RELAZIONE DI CONSULENZA TECNICA

ALLINEAMENTO CATASTALE – DIFFORMITÀ EDILIZIE

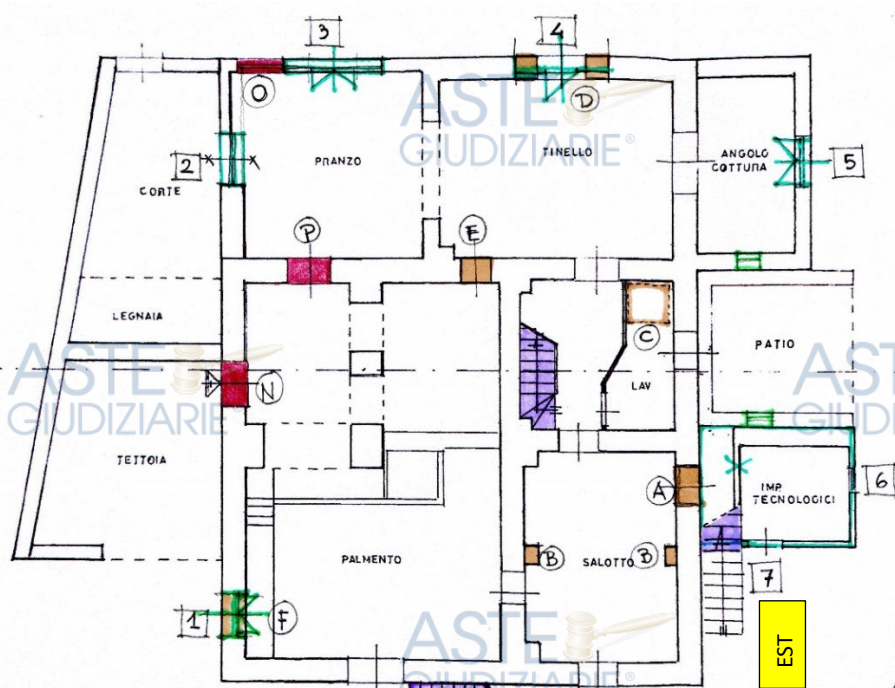
A fianco è inserita la planimetria del PT approvata. La figura sotto ripropone la medesima planimetria, ma con indicazione delle difformità che lo stato dei luoghi presenta rispetto alla stessa.

In primo luogo, si evidenziano le divergenze rispetto alle scale. In progetto figurano due scale esterne ed una sala interna. Delle due scale esterne, quella su prospetto sud, che doveva essere mantenuta, è stata demolita.

Il raffronto tra il corpo originario e quello attuale mostra come il timpano sopra l'abitazione sia scomparso. Il tetto, originariamente a due falde, che doveva essere mantenuto tipologicamente, adesso è a padiglione (quattro falde).

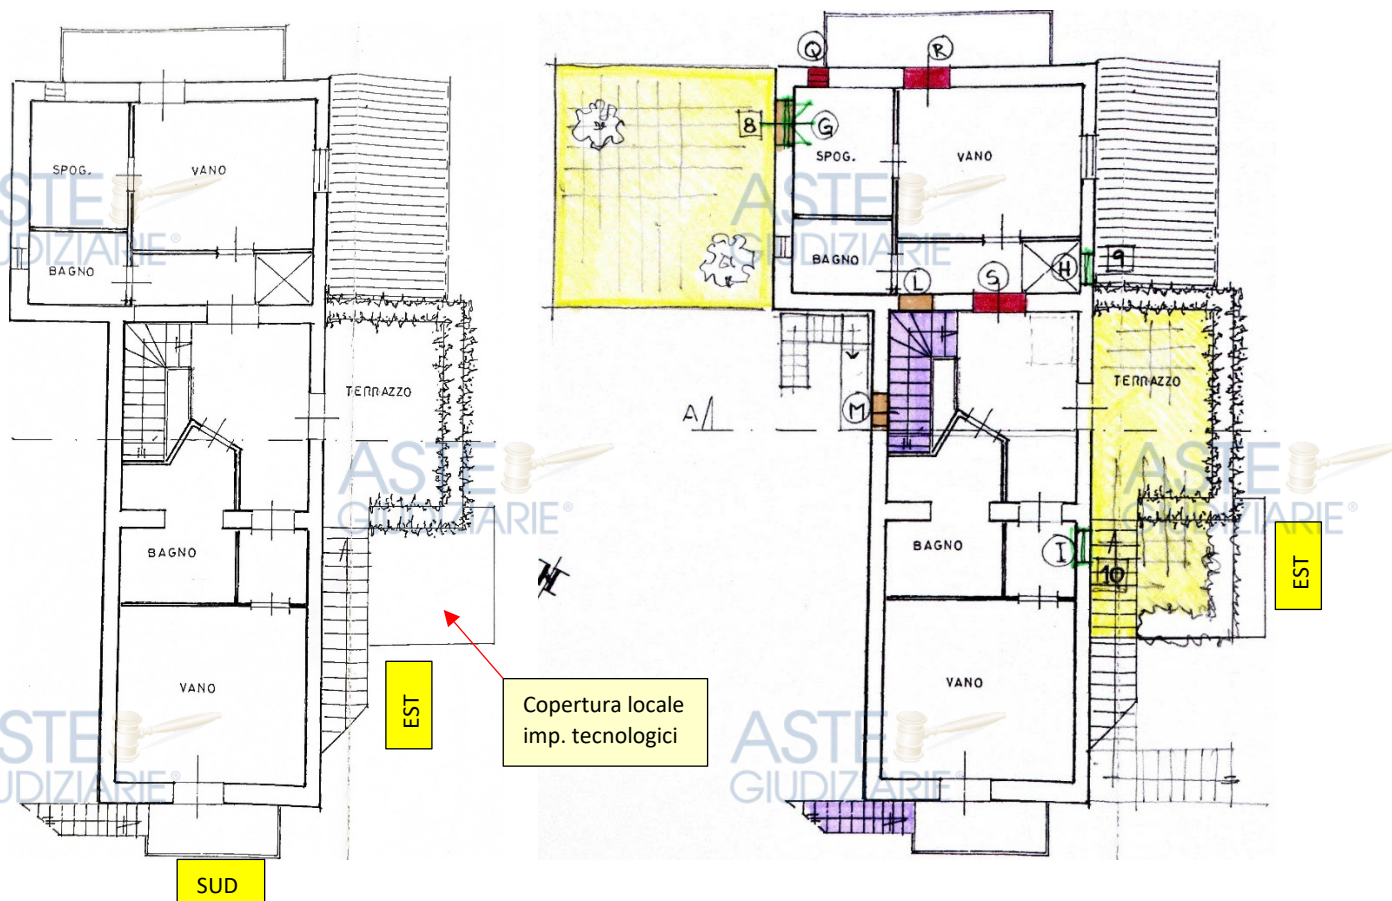
La scala esterna lungo il prospetto EST, che doveva essere mantenuta ad una rampa, come nel disegno, sviluppandosi tra abitazione e locale per impianti tecnologici, per sbarcare sopra il patio, è stata modificata.

- Aperture (esterne) che modificano i prospetti approvati (1, 2, ..., 10)
- Demolizione di murature portanti (A, B, ..., M)
- Aperture murate (N, O, ..., S)

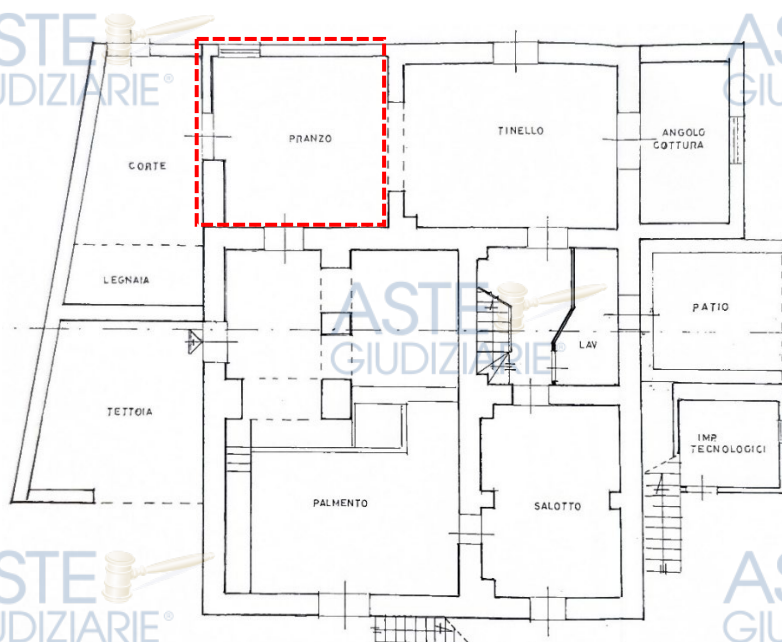
In questa pagina, analogamente a quanto sopra, viene inserita la planimetria del piano primo approvata e la medesima planimetria, con evidenza delle difformità rilevate in corso di operazioni peritali.

La terrazza che avrebbe dovuto coprire solo il patio, si allunga verso sud, fino a coprire tutto il locale tecnico. La scala viene arretrata verso sud e ricostruita a due rampe ortogonali.

La **scala interna**, in progetto nel nucleo centrale dell'abitazione, è stata realizzata all'interno del palmento aprendo, in corrispondenza dello sbarco, una porta nella muratura (lettera M in figura).

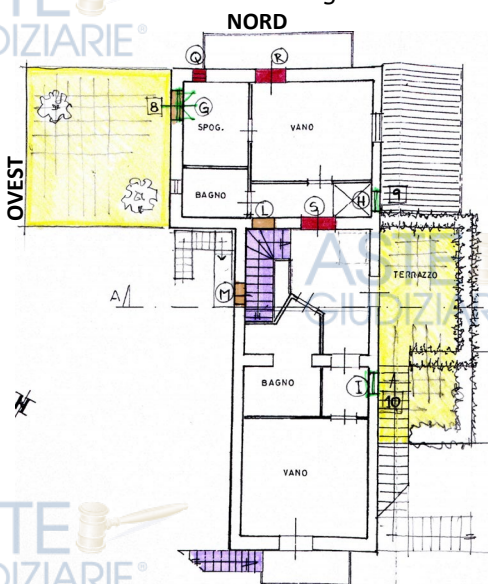
L'ampliamento della terrazza verso sud ha richiesto una maggiore altezza del locale, per portare il solaio alla stessa quota del patio, e l'allineamento della parete est del vano tecnico con quella del patio.

Altra difformità è relativa alla copertura del locale individuato in progetto come “pranzo”. Questo volume era originariamente coperto da una falda. Il progetto non ne raffigura la copertura nella planimetria delle coperture. Tuttavia, lo conferma il progetto del piano primo che non prevede porta-finestra verso questa copertura, bensì una finestra. Diversamente da quanto approvato, è stata realizzata una terrazza di pertinenza della vicina camera (n.8).

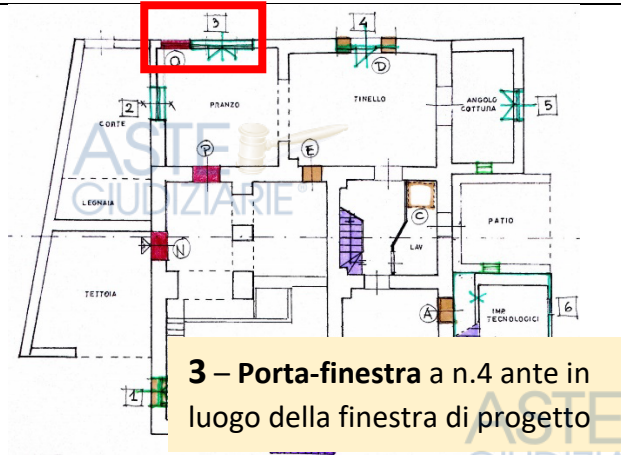
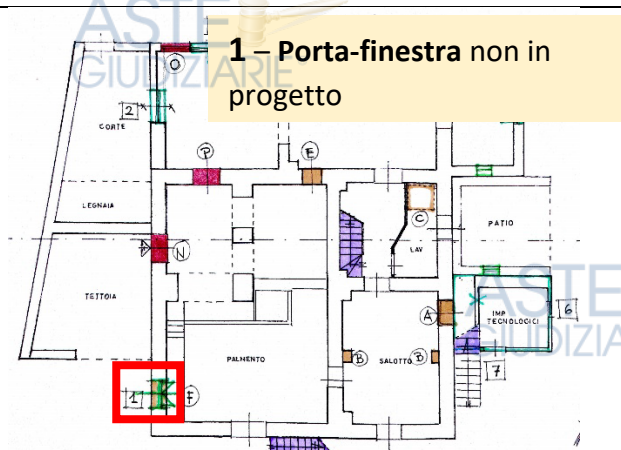
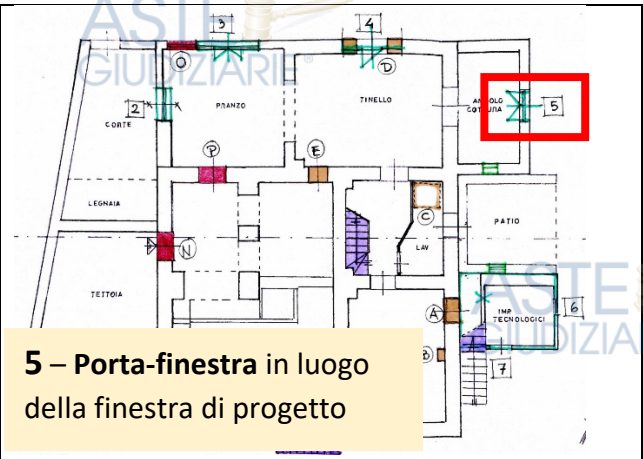
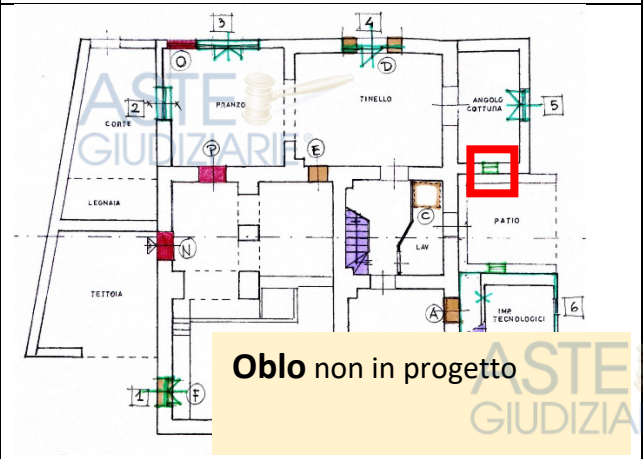
Utilizzando le stesse figure e la foto attuale, si evidenzia anche l'eliminazione di affaccio su balcone sopra l'ambiente indicato a PT come “tinello”, sul prospetto nord. Ne rimane l'aggetto.

5 – Porta-finestra in luogo della finestra di progetto

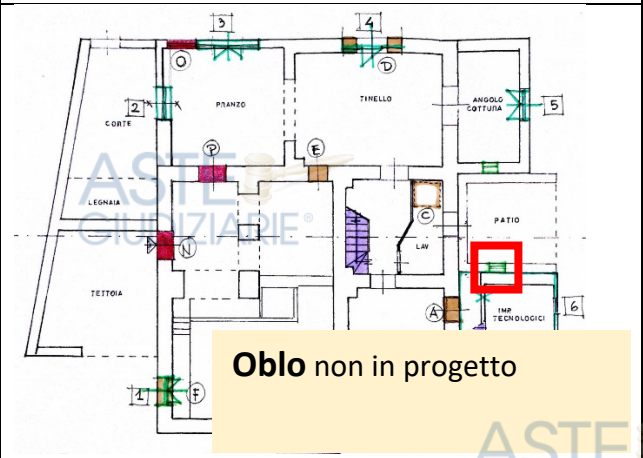
Oblo non in progetto

6 – Finestra a 2 ante in luogo della finestra più piccola di progetto

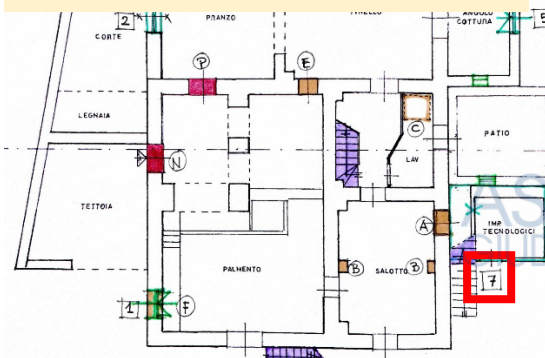
7 – Porta di progetto non esistente

8 – Porta-finestra in luogo della finestra di progetto

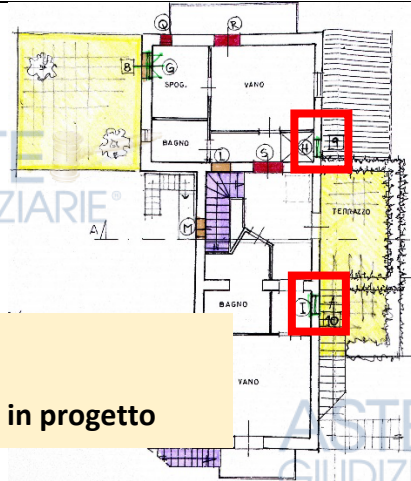
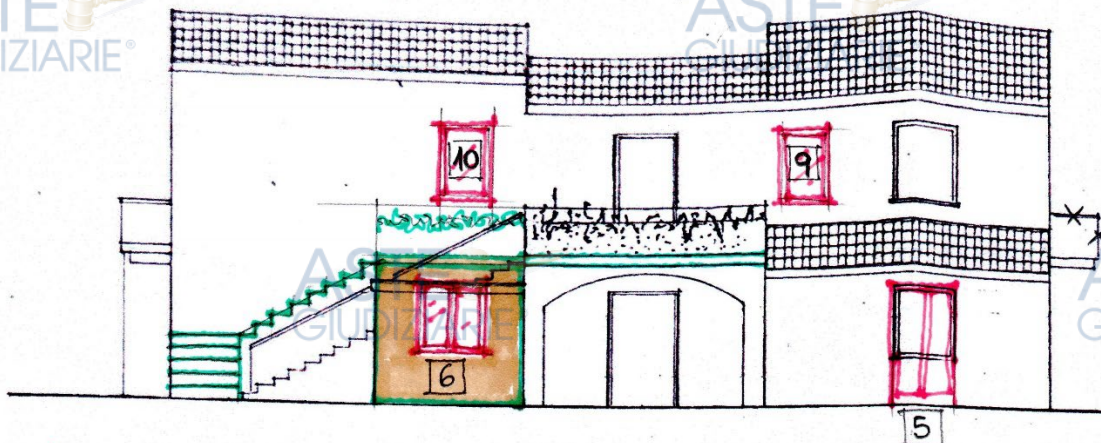
9-10

Finestre non in progetto

Le due foto a fianco inquadrano il prospetto est

5 Porta-finestra in luogo della finestra di progetto

6 Quello che avrebbe dovuto essere un locale tecnico indipendente, delle dimensioni ricomprese nel perimetro tratteggiato blu, coperto da tetto a falda unica, con porta e piccola finestra, è stato ampliato, coperto dal prolungamento della terrazza, annesso all'abitazione, privato della porta esterna e dotato di una finestra più ampia, adibito a gruppo servizi igienici. La porta di progetto (n.7) avrebbe dovuto essere dietro il cipresso.

Per ampliare ed annettere all'abitazione il volume destinato a locale tecnico, e per ampliare contestualmente la soprastante terrazza, la scala (in foto) è stata realizzata a due rampe tra loro perpendicolari in luogo dell'unica rampa originaria e mantenuta in progetto.

Il tratteggio giallo indica dove sarebbe dovuta terminare la terrazza. La sua superficie è quasi doppia di quella in progetto per effetto dell'annessione del vano tecnico all'abitazione e della diversa sagoma della scala.

9-10 Finestre non in progetto

Oblo Sulle pareti laterali del portico, sono presenti due finestre ad oblo non previste in progetto

Quello a fianco è il prospetto **sud**.

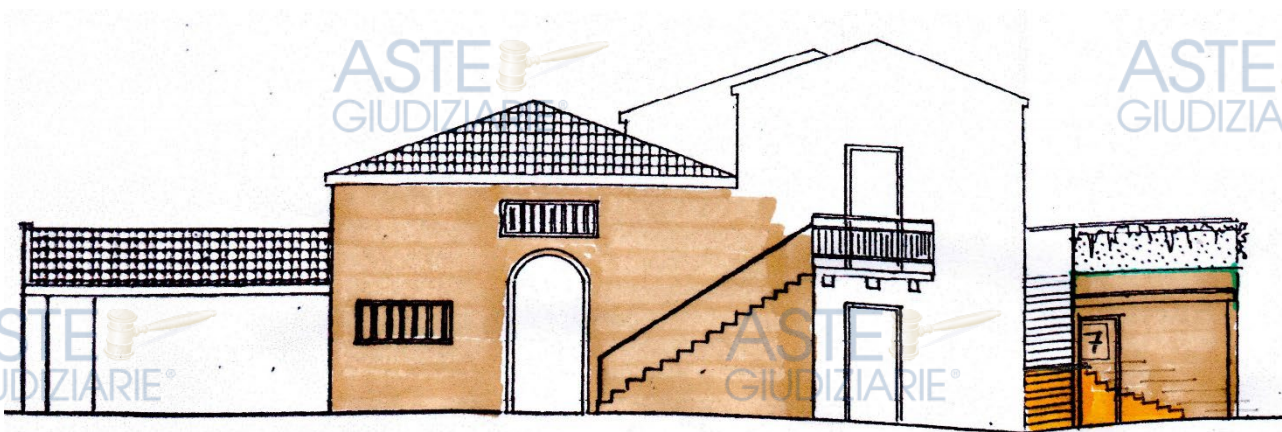
La difformità principale consiste nella demolizione della scala ad una rampa che conduceva al ballatoio. Contestualmente è stata creata una sporgenza della muratura a piano terra rispetto alla facciata del primo con arco ribassato che inquadra la porta-finestra.

Anche sul prospetto sud di progetto, si dà evidenza della diversa struttura della scala laterale, di quella che avrebbe dovuto essere la porta di accesso al vano tecnico (n.7) e della sua sopraelevazione per portarsi in quota con la terrazza.

La finestra alla sinistra del portone del palmento non esiste.

I tetti che coprivano l'abitazione dovevano essere a due falde; invece, sono a padiglione (quattro falde)

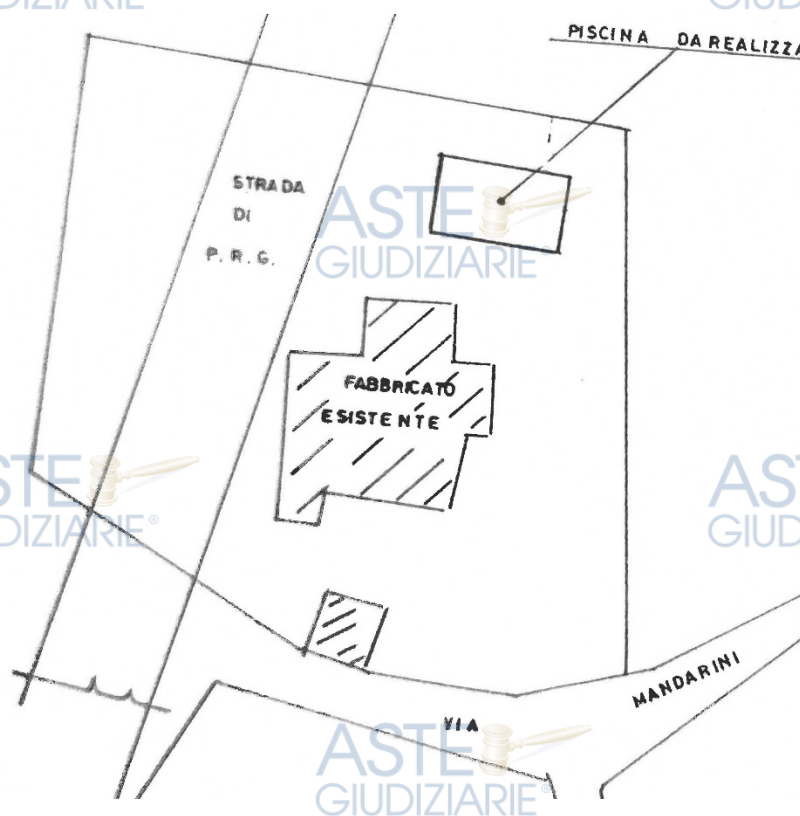
In merito alla piscina, benché esista un'autorizzazione alla sua realizzazione, Aut. N.60/2001, essa è stata ubicata diversamente da quanto approvato, su area vincolata dal PRG per la realizzazione di una strada. Senza entrare nel merito delle dimensioni, è già irregolare e non sanabile, al momento, per collocazione.

La figura a fianco è un estratto della tavola unica di progetto della piscina, che ne individua la posizione autorizzata.
